(仮称) 高知県国見山周辺における風力発電事業に係る

高知県環境影響評価技術審査会 (2回目) 次第

(仮称)高知県国見山周辺における風力発電事業
環境影響評価準備書についての
意見の概要と当社の見解

関係村(香美市、本山町、大豊町)及び市内関係機関の意見に対する事業者の見解

棚田周辺の眺望地点の状況（航空写真）

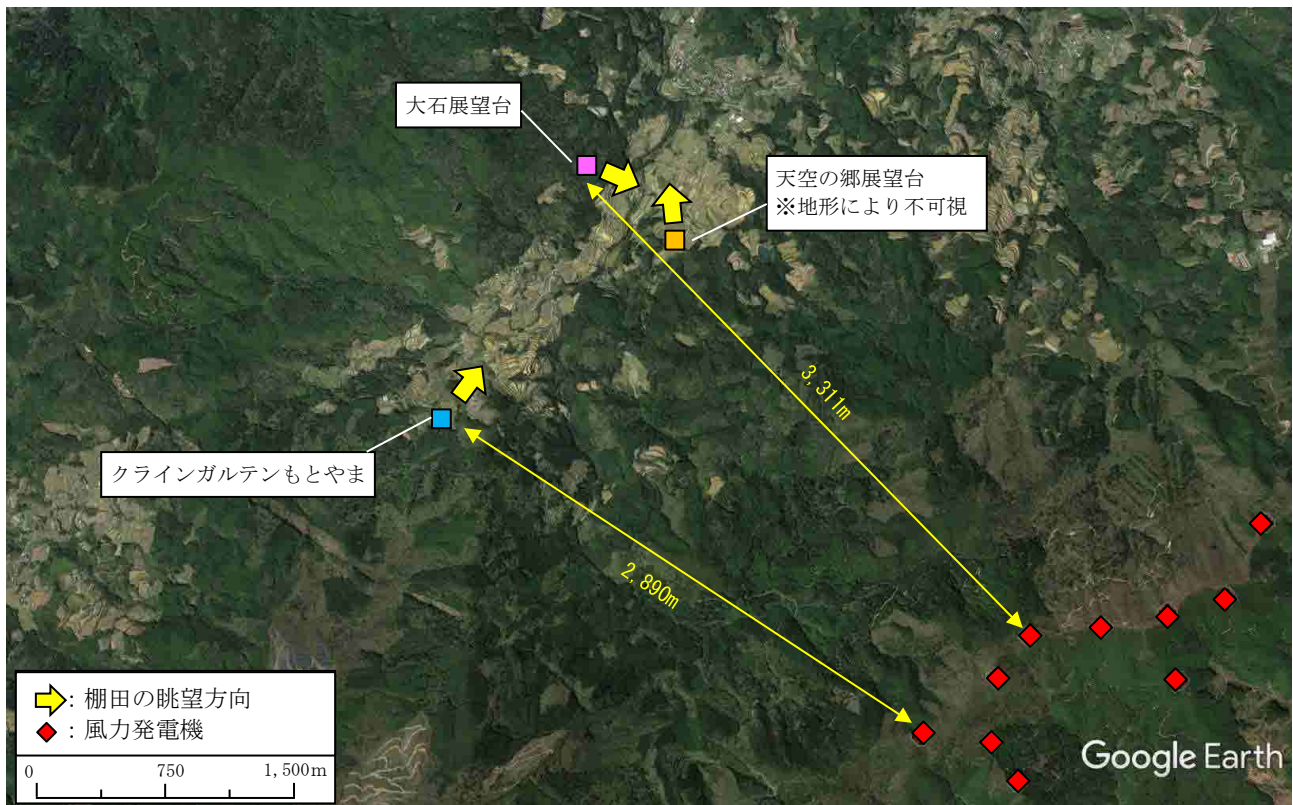
No.	一般の意見の概要	事業者見解
	<p>自然豊かな景観の保持を基調としたまちづくりをすすめるなければならない。</p> <p>「日本で最も美しい村連合」は、東日本震災後、再生可能エネルギーへの期待を示しながらも、地域振興策として用いることには懐疑的である。失ってはならない景観にとって、太陽光発電・風力発電施設の立地は、むしろ有害となり、美しい村づくりをすすめる自治体には必要ないと指摘している。</p> <p>この地域の、日本有数の棚田の景観、天空の郷の上空に「無機質な風車を設置する」ことは、クラインガルテンの暮らしを楽しむ方やアウトドアを楽しむ人々が数多く訪れる本町で、棚田トレッキングをする人たちが、失われた景観に幻滅することになる。これは、「日本で最も美しい村運動」の瓦解ではないかと危惧するものである。</p> <p>「自然と人間の営みが、長い年月をかけてつくり上げてきた、本当に美しい古から続く風景を未来に残したい。失ったら二度と取り戻せない風景に干渉しないでほしい。」と強く願うものである。</p>

No.	一般の意見の概要	事業者見解
1	<p>電源開発株式会社は、2022年6月14日付で、環境影響評価法に基づき、「(仮称)高知県国見山周辺における風力発電事業 環境影響評価準備書」及び要約書を経済産業大臣に届け出るとともに、高知県知事、香美市長、本山町長、及び大豊町長へ送付した旨を発表した。また、準備書の縦覧を行うとしている。</p> <p>私は数年前から国見山周辺に風景調査と思われる塔が立っていたことから、どのような結果になるのか関心を持って見ていた。この度、準備書が3市町長に送付されたということは、関係する自治体に於いて一体的に風力発電事業を行う計画であるものと推察する。本山町にとってこの風力発電施設が設置されることによって、重要な地域資源としての重要景観が失われることは看過できないのである。南部の棚田空間に異物の設置は、そぐわないと考える。</p> <p>再生可能エネルギーの開発は大いに進めるべきである。しかし、重要な点は立地する場所である。海に囲まれ山岳の多い国土で、自然環境や、重要な景観を保全しながら立地することは十分に配慮されて計画されていることと考えるが、立地地域と開発者との軋轢も報道されていることにも住民は関心を持ってみている。</p> <p>この地域では大豊町にはすでに設置されている。香美市は、遙かかなた北方の高知大学の演習林付近であり、景観については関心が薄いかもしれない。</p> <p>本山町の自然環境は、古よりの農林業の営みの中で作り守られてきたものである。</p> <p>本山町の歴史的景観への関心と重要性について述べてみる。</p> <p>本山町は、2011年(平成23年)に、「日本で最も美しい村連合」に加盟承認を受けている。連合に登録されている地域資源は、大石・吉延地区の天空の棚田と、風光明媚な汗見川渓谷である。</p> <p>大石・吉延地区の天空の棚田は、古来より通る参勤交代道や国見山の周辺の山々を含む地域資源である重要景観地区である。古来より、清らかな水と寒暖の差と地味が美味しい米を育てる場所として、棚田景観を維持し、農業文化と共に現代へ継承されてきた。「東京新聞」でも紹介された、高知の米ではじめて東京圏で通年販売されるようになった「ブランド米天空の郷」の産地でもあり、棚田百選にも登録されている重要な景観である。</p> <p>「日本で最も美しい村」運動は、生活の営みにより形成されてきた景観・環境や地域の伝統文化を守り、これらを活用することで観光付加価値を高め、地域資源の保護と地域経済の発展に寄与することを目的としている。</p> <p>本町では、「日本で最も美しい村連合」加盟を契機として、2012年(平成24年)に、「本山町景観条例」が設置された。</p> <p>この条例(目的)は、本山町の豊かな自然や農林資源、歴史的、文化資源などの良好な景観を町、住民及び事業者等が協働して保全及び振興し、町民一人ひとりが喜び、幸せを実感し、こころ豊かで希望の持てるまちづくりの実現に寄与することである。</p> <p>この条例の施行によって、「本山町景観計画」を定め、景観地区では、構造物の形状色彩などの景観計画を基調としたまちづくりが進められており、景観地区以外でも</p>	<p>本山町の景観特性のうち、本事業の対象事業実施区域に隣接する地域には「本山町景観計画」の榎ノ川流域に位置し、「棚田」、「天空の郷」、「クラインガルテン」などをキーワードとする「南岸の棚田」が存在していることを認識したうえで、景観に対する環境影響調査・予測・評価を実施しました。</p> <p>調査では、準備書第10章に示しましたとおり、吉延・大石地区の棚田景観を不特定多数の方が楽しむ代表的な眺望点として、「天空の郷展望台」と「大石展望台」から景観調査を行いました。それぞれの地点につきましては、「棚田周辺の眺望地点の状況」に示す通りです。</p> <p>それぞれの眺望点において、直接的な改変の可能性は無く、眺望点への影響は無いものと予測しております。また、地域の棚田景観を構成する水田等においても、直接的な改変は予定していません。</p> <p>また、各眺望点からの景観への影響につきましては、フォトモンタージュを作成し、将来の予測を行いました。</p> <p>その結果、吉延地区に位置する「天空の郷展望台」からは、地形により風力発電機を視認できず、展望台へのアクセス道となる一般県道267号からも、地形等によりほとんどの区域が視認できない状況にあります。また、展望台から棚田景観を眺望する方向は対象事業実施区域とは逆方向となるため、景観へ与える影響は無いと考えております。</p> <p>「大石展望台」から棚田景観を楽しむ場合、基本的に見下ろす地点となりますが、将来、視界の一部に3基の風力発電機が視認されることとなります。これら3基の風力発電機を見上げた場合、その見込角は最大1.8°となるものの、その角度は「風力発電機景観に対する反応及びその閾値の知見」の「風力発電機は見えるが気にならない。」とされる1.5°を上回りますが、「鉄塔の見え方の知見」の「場合によっては景観的に気になり出す。シルエットによらず、さらに環境融和塗色されている場合には、ほとんど気にならない。光線の加減によっては、見えないこともある。」とされる1.5~2°と同程度であるため、風力発電機の存在に伴う影響は小さいと予測しております。</p> <p>補足として、本山町の施設の「クラインガルテンもとやま」から棚田方向を眺望する場合におきましても、風力発電機を設置する尾根とは方向が異なっており、棚田景観に風力発電機が視認されることは、ほとんどない状況にあります。</p> <p>また、ご意見いただいたうち、「参勤交代北山道」及び「国見山登山道」周辺の一部で、直接的な改変を予定しているものの、その範囲は狭く限定されています。これらにつきましては、できる限り改変の回避・最小化に努めるとともに、やむを得ず改変を行う範囲では、登山道としての復旧と必要な整備を行うこととし、利用者への影響の低減に努めます。</p> <p>なお、風力発電機の設置位置は、「本山町景観条例」及び「本山町景観計画」に示される景観計画区域に含まれてはおりませんが、環境影響評価の手続とは別に、本山町との協議を引き続き行い、整合を図ることとしています。</p>

別図1 地すべり防止区域及び砂防指定地位位置図（本山町 一般県道 267 号周辺）

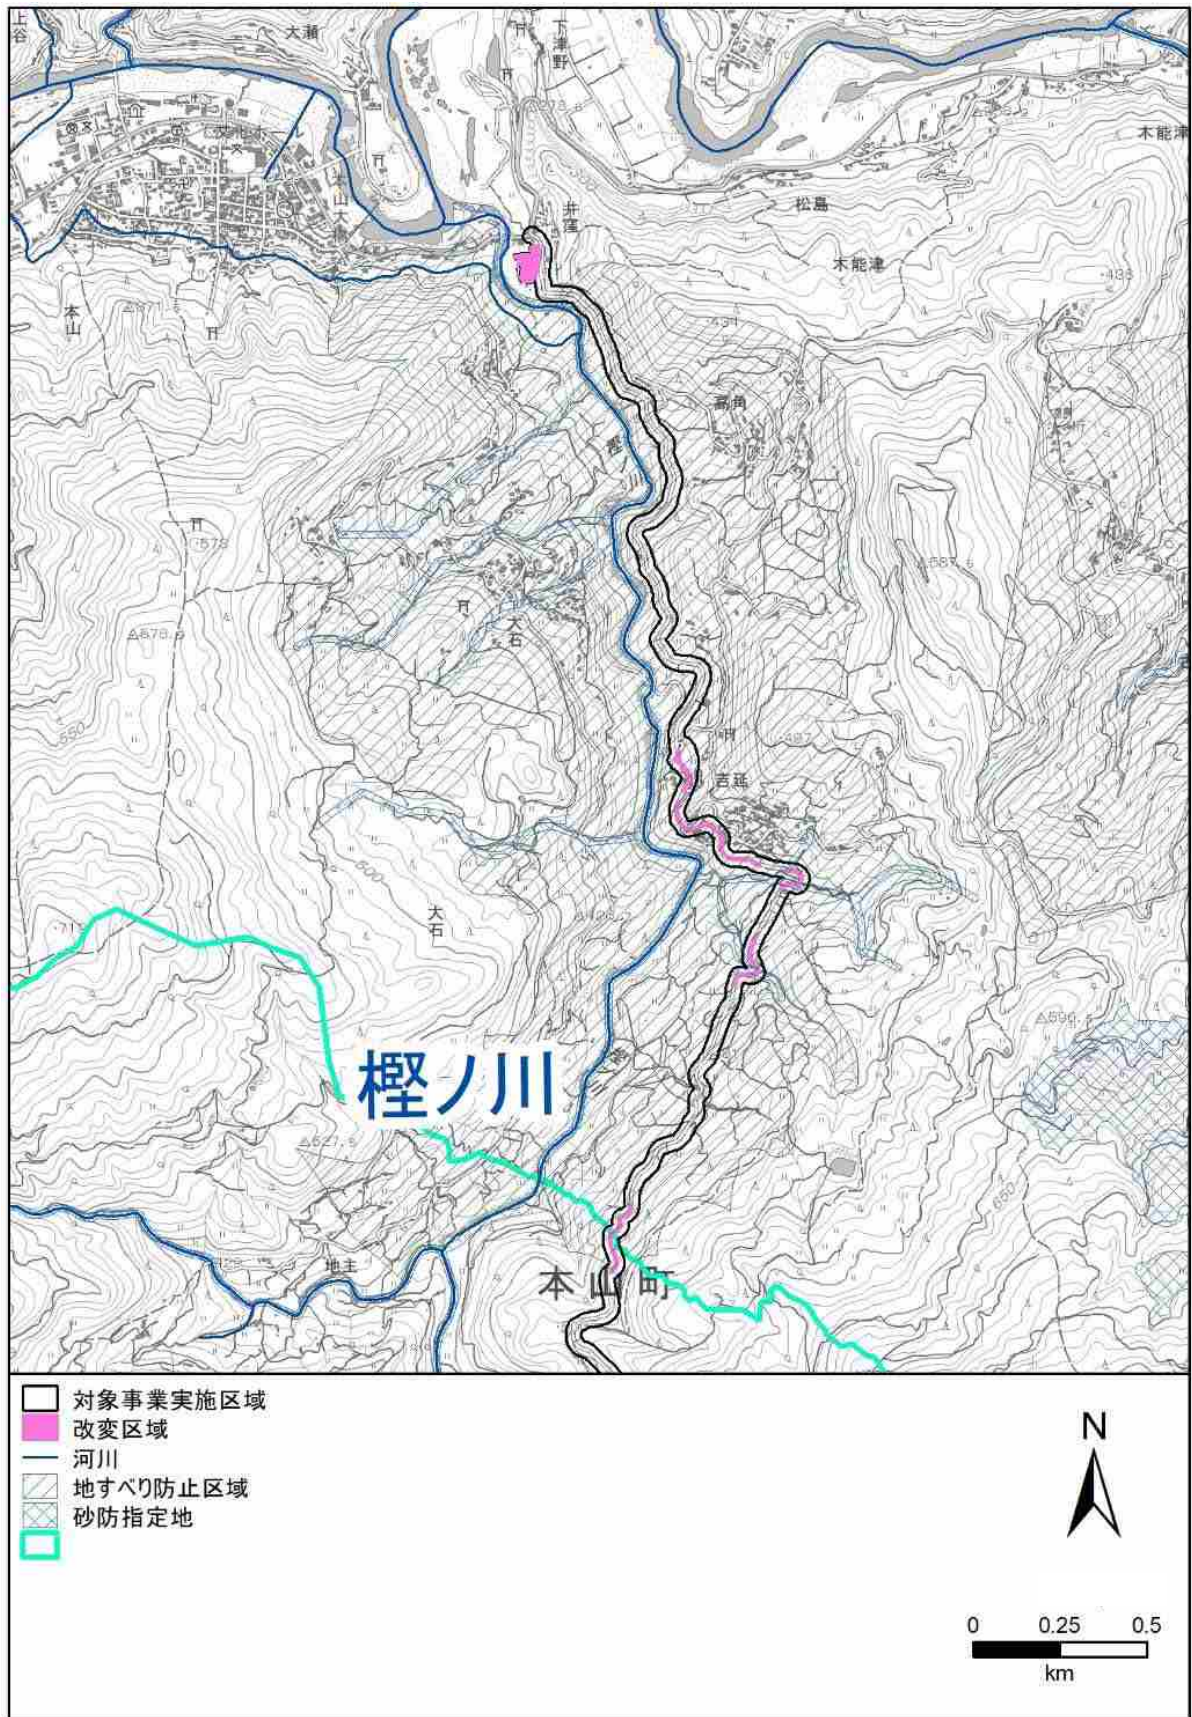
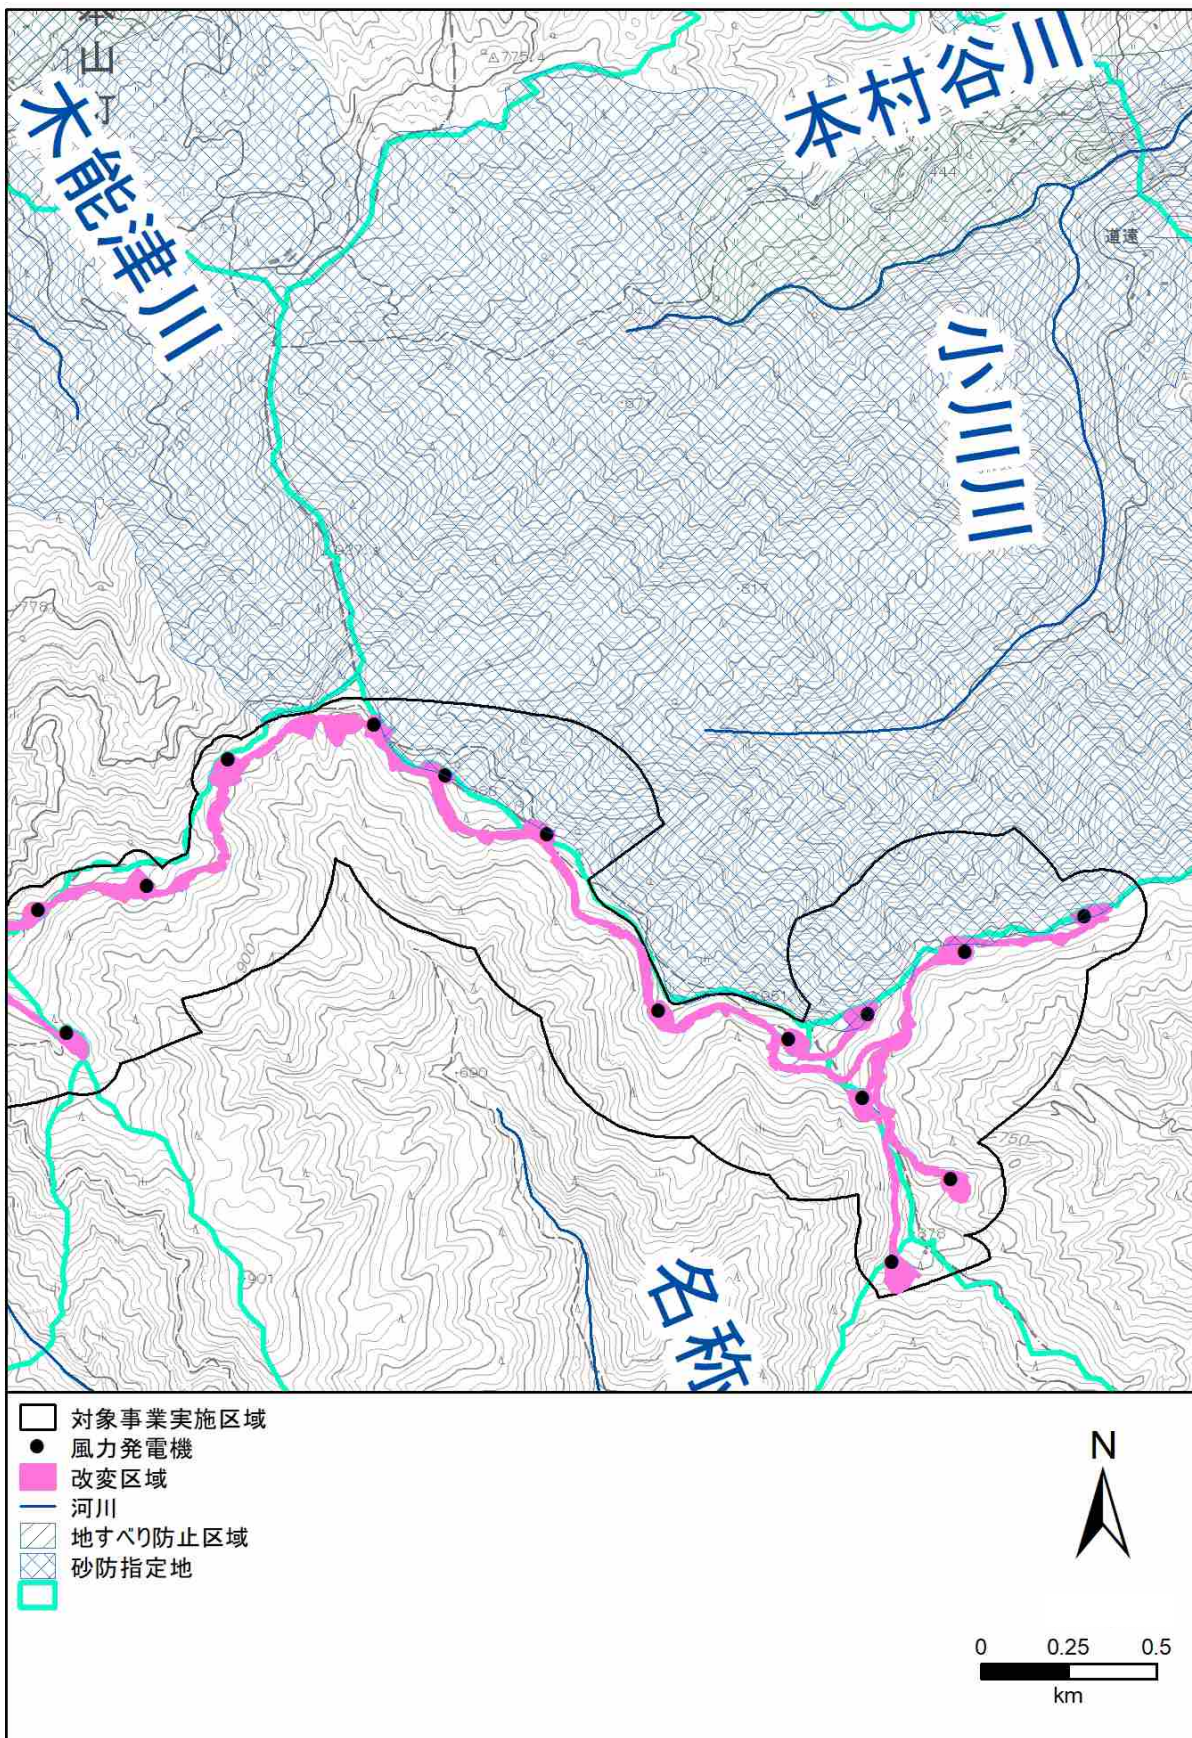
ページ等	原文	意見等	事業者の見解
4	高知土木事務所	全般	<p>①県道高知南インター線の坂本橋(上り線)については、健全度3判定のため、工事完了後の輸送を願いたい。(R6.3月末工事完了予定)</p> <p>②県道高知南国線は、市街地となるため、県道高知南インター線→県道高知北環状線→国道195号(あけぼの街道)→国道32号に変更願いたい。</p> <p>③高知港湾・空港事務所が、津波対策のため、高知新港の入り口付近を工事すると聞いている。調整が必要では?</p>	<p>①準備書P8 表2.2-1 工事工程の概要に示しましたとおり、風力発電機等の大型資材の輸送は、風力発電機設置工事に該当し、工事開始4年目6ヵ月以降を予定しているため、坂本橋(上り線)の工事完了後(R6.3月)以降の輸送となります。</p> <p>②県道44号高知北環状線→国道195号(あけぼの街道)→国道32号への変更について検討します。</p> <p>③高知新港の利用について、港湾振興課に相談し、調整します。</p>
5	中央東土木事務所	準備書(2冊分の1) P8~ 2.2.6 工事の実施に係る工法、期間及び工程計画に関する事項	・二次輸送路として計画されている一般県道267号上穴内本山線は、砂防指定地や地すべり防止区域内にあり、切土や盛土、立木の伐採等に制限がかかるため、部分的な道路拡幅などを行う場合は関係法令を遵守すること。	二次輸送路として計画している一般県道267号周辺には準備書P201 図3.2-14 国土防災に係る指定地等及び別図1に示しましたとおり、地すべり防止区域の区域内に位置し、一部、対象道路が砂防指定河川を横断していることを認識しております。部分的な道路拡幅については、現在検討中であり、計画の詳細をお示しすることはできませんが、計画の決定後、適切にご相談、許可申請等を行い、関係法令の遵守に努めます。
6	防災砂防課	準備書(2冊分の1) P.201・3-157	<p>①事業実施区域となる大豊町には「砂防法」で規定する砂防指定地が存在し、本山町には砂防指定地に加え、「地すべり防止法」で規定する「地すべり防止区域」、「急傾斜地の崩壊による災害の防止に関する法律」で規定する「急傾斜地崩壊危険区域」が存在しています。砂防関係法令指定地内では一定の行為を制限しており、当該事業を実施する場合は、あらかじめ知事の許可が必要ですので、制限行為の許可申請を行って下さい。</p> <p>②また、大豊町には土砂災害警戒区域および特別警戒区域が存在しています。土砂災害特別警戒区域内で制限用途に該当する建築物を建築するための開発を行う場合は、あらかじめ知事の許可が必要ですので、特定開発行為の許可申請を行って下さい。その他区域内での事業については、土砂災害を誘発助長することがないように留意してください。</p>	<p>①改変を予定している区域は、尾根上に位置しており、大豊町の砂防指定地のうち、小川川流域の流域界の一部が改変区域と重なることを認識しております(別図2)。また、本山町におきましては、二次輸送路として計画している一般県道267号の部分的な拡幅を検討している箇所周辺が地すべり防止区域内に位置し、一部、対象道路が砂防指定河川を横断していることを認識しております(別図1)。これら区域におきましては、詳細な設計等の検討が済み次第、ご相談させていただくとともに、知事への許可申請等の手続きを適切に行いたいと存じます。</p> <p>②大豊町で計画している改変予定区域内に土砂災害特別警戒区域は存在していない(別図2)と認識していますが、①と同様、詳細な設計等の検討が済み次第、あらためて確認させていただきたいと存じます。</p>

別図3 鉱区位置図

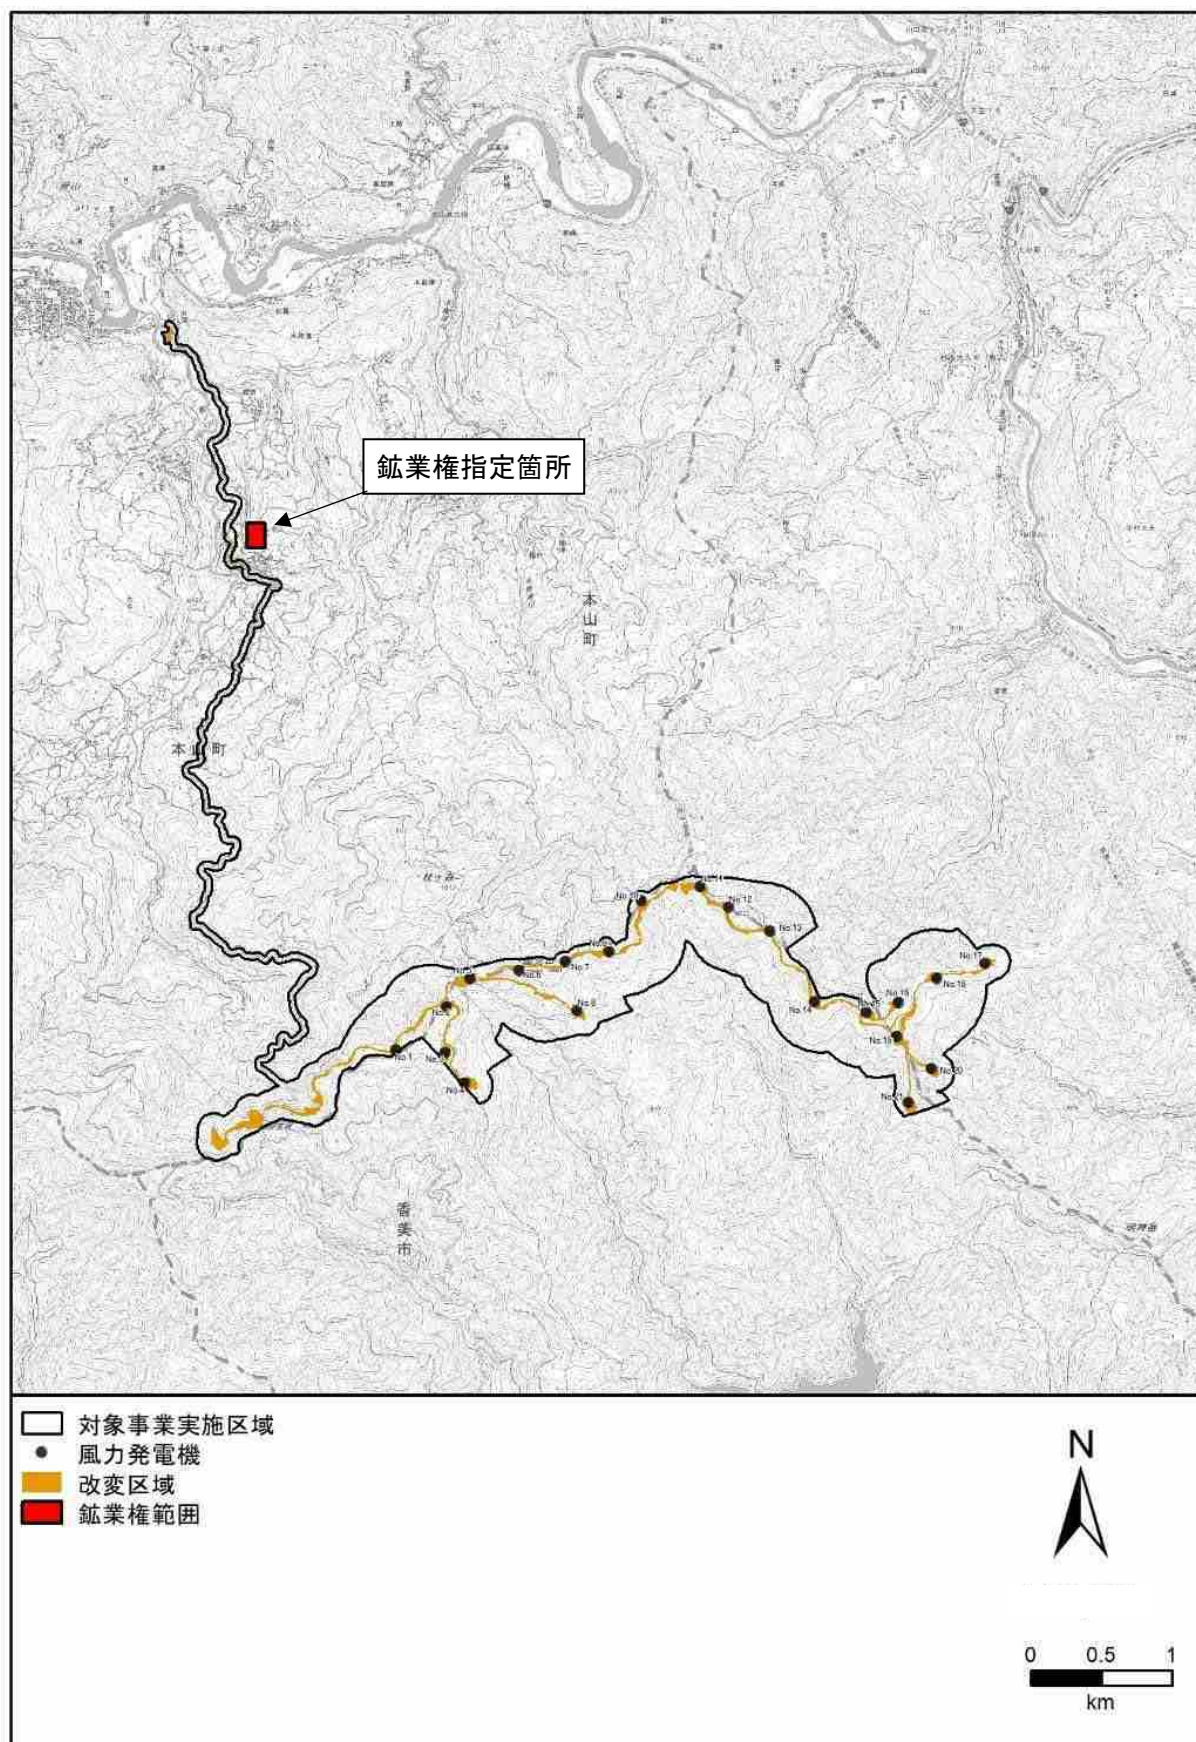
7	都市計画課		<p>風力発電機及び風力発電機に付属する管理施設及び変電設備を設置する施設である建築物については、開発許可を要しません。</p> <p>風力発電機に付属する施設で、管理施設及び変電設備を設置する施設以外の建築物を建築する予定がある場合は、開発許可の要否について高知県都市計画課開発指導担当までご確認下さい。</p> <p>また、宅地造成及び特定盛土等規制法が施行され、対象箇所が規制区域になった場合、風力発電の設置を目的とした盛土も規制対象となりますので、ご確認をお願いします。</p>	<p>現在のところ、対象事業実施区域内において、風力発電機及び風力発電機に付属する変電設備以外の建築物を建築する予定はございません。</p> <p>また、宅地造成及び特定盛土規制法の施行に伴い、改変区域が規制区域として県知事により指定された場合には、知事の許可が必要となることは認識しております。今後、詳細な設計等の検討が済み次第、対象箇所の規制状況を確認させていただき、必要に応じて許認可等のご相談させていただければと存じます。</p>
8	工業振興課		<p>準備書に対する意見等は特にありません。</p> <p>その他計画に関する意見等は以下のとおりです。</p> <p>◎根拠法令等 ①採石法(高知県工業振興課所管) ②鉱業法(四国経済産業局 資源・燃料課(以下「四経局」)所管)</p> <p>①特に問題はありません。ただし、事業実施想定区域内で岩石を採取し、その岩石を当該場所以外の場所において他の用に供する(販売若しくは他に使用する)場合は、採石法の適用を受けることとなるためご注意ください。</p> <p>※既に他人によって分離されている石材を山から採取する行為であっても、土地の形状を変更する行為に該当し、また当該岩石採取場以外の場所において他の用に供することが伴えば、採石法の適用を受けることとなります。</p> <p>上記により採石法に該当する場合は、採石法第32条に基づき「採石業者の登録」を受けた後、採石法第33条に基づき「岩石採取計画」の認可を受ける必要がありますので、事前に県工業振興課へご連絡ください。</p> <p>②事業実施想定区域には、搬入路の一部で鉱区が設定されている能性があるとのこと(事業者から四経局へ確認)から、鉱区図を取得し、計画への影響を確認し、鉱業法上、手続き等の必要がある場合は鉱業権者等と調整等をお願いいたします。(その際は、鉱業法を所管している四経局へ事前にご相談ください)</p>	<p>①今後の工事により発生する残土の処分について、準備書P38 2.2.8 土石の捨て場又は採取に関する事項に示しましたとおり、対象事業実施区域内で可能な限り利用することとしていますが、それ以外については、専門の処理業者に委託し、適切に処理する計画としています。なお、今後、計画の詳細検討により、必要性が生じた場合、許認可等のご相談をさせていただければと存じます。</p> <p>②鉱業権の指定状況について、四国経済産業局 資源エネルギー環境部 資源・燃料課から鉱区図を取得し、計画への影響を確認したところ、準備書段階における対象事業実施区域の範囲外であることを確認済みです(別図3)。</p>
